Pico2 W5 V0.1版本

Pico2 W5_V1.0_20240830
	2024/9/3 9:27
	Sheet: 1/1

RP2350A_MCU MIN System

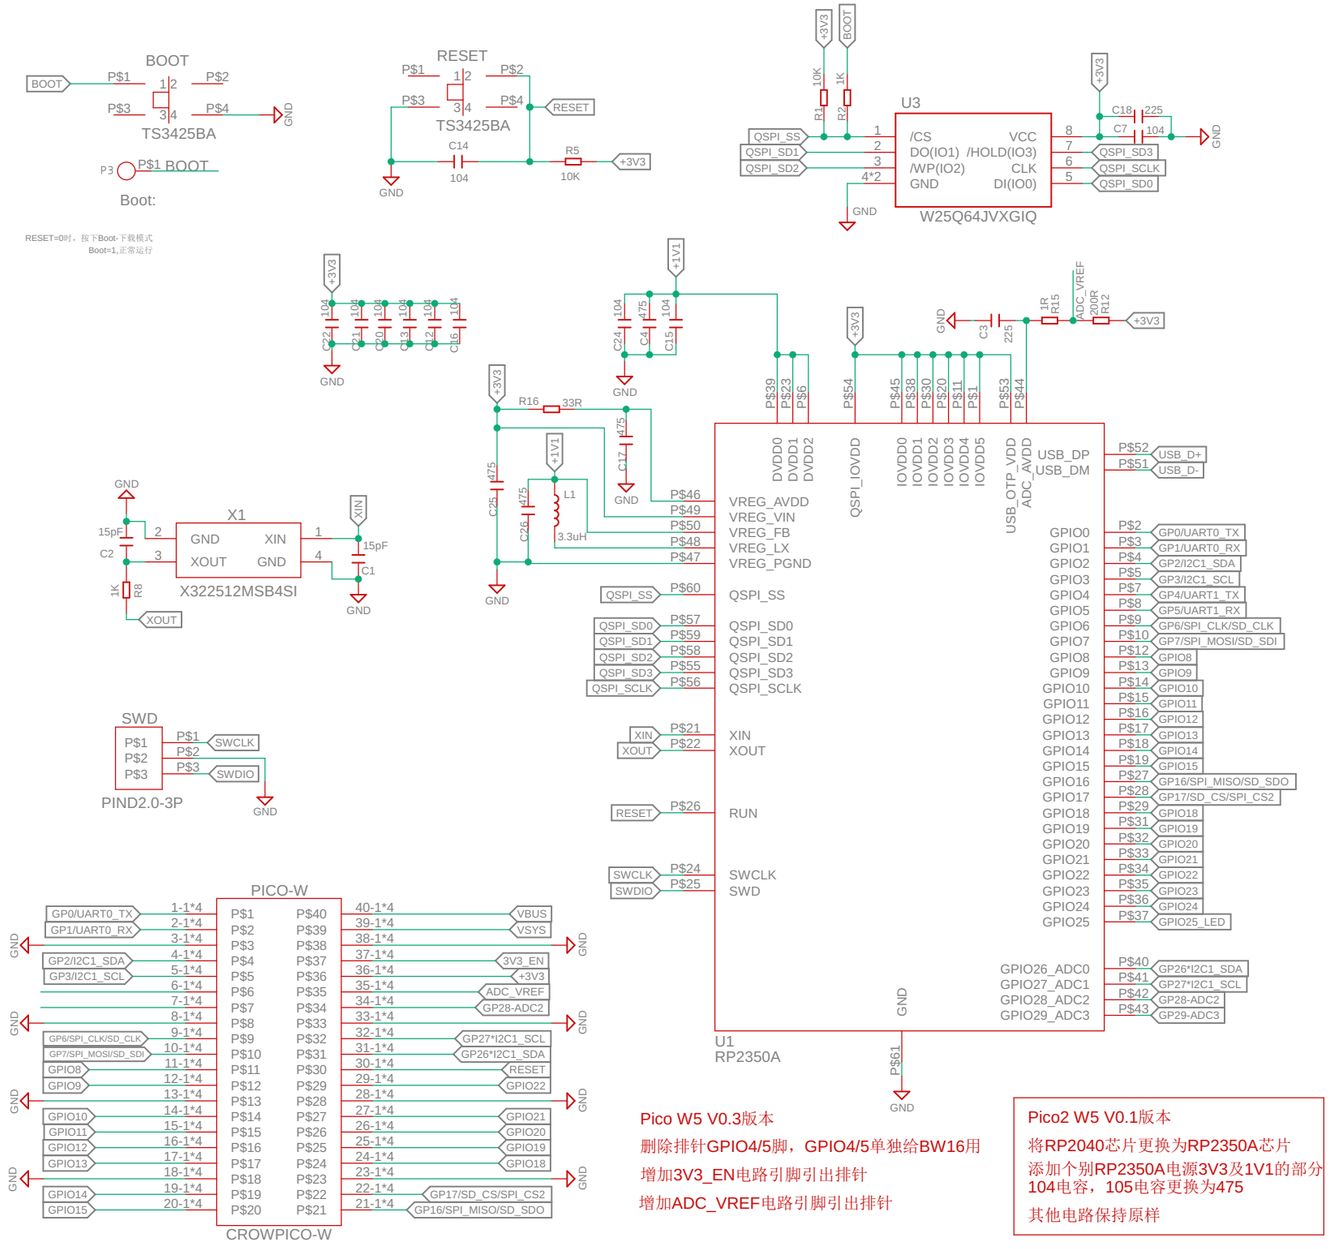
将RP2040芯片更换为RP2350A芯片

添加个别RP2350A电源3V3及1V1的部分104电容，105电容更换为475

其他电路保持原样
